Superintendencia de Industria Y Comercio

Dirección de Nuevas Creaciones

Asunto	Número de radicación	NC2021/0004277
Trámite	Patente de Invención	
Evento	Requerimiento Oficial	
Actuación	Contestación Requerimiento Oficial	
Título	Estructura absorbente con capacidad mejorada de adquisición y acumulación de fluidos corporales en artículos absorbentes desechables	
Solicitante	Cmpc Tissue S.A.	
Oficio No.	2161 del 6 de febrero de 2024

FIGURA 4

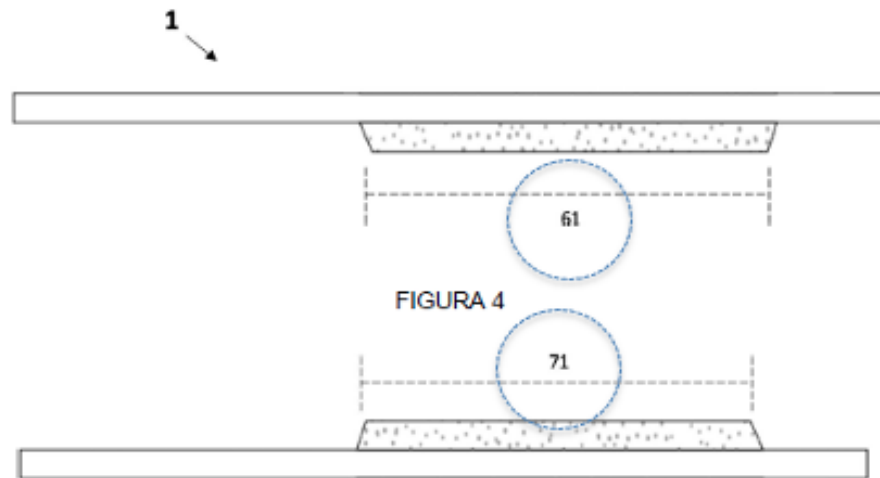
- 1.1. Esa oficina informa que los números de referencia (61) y (71) relacionados con: “[...] una zona de descarga [...]”, no aparecen en ninguna de las figuras, lo cual dificulta la comprensión de la invención ya que no es posible identificar donde está dispuesta dicha zona de descarga y sugiere hacer la corrección necesaria. Sin embargo, en las figuras 4, 5 y 6 de la presente solicitud se encuentran indicadas dichas referencias, como se aprecia a continuación:

Por lo tanto, la zona de descarga inferior (61) y la zona de descarga superior (71), están correctamente incluidas en las figuras de la solicitud. No obstante, anexo a la presente de nuevo presentamos el pliego original presentado.
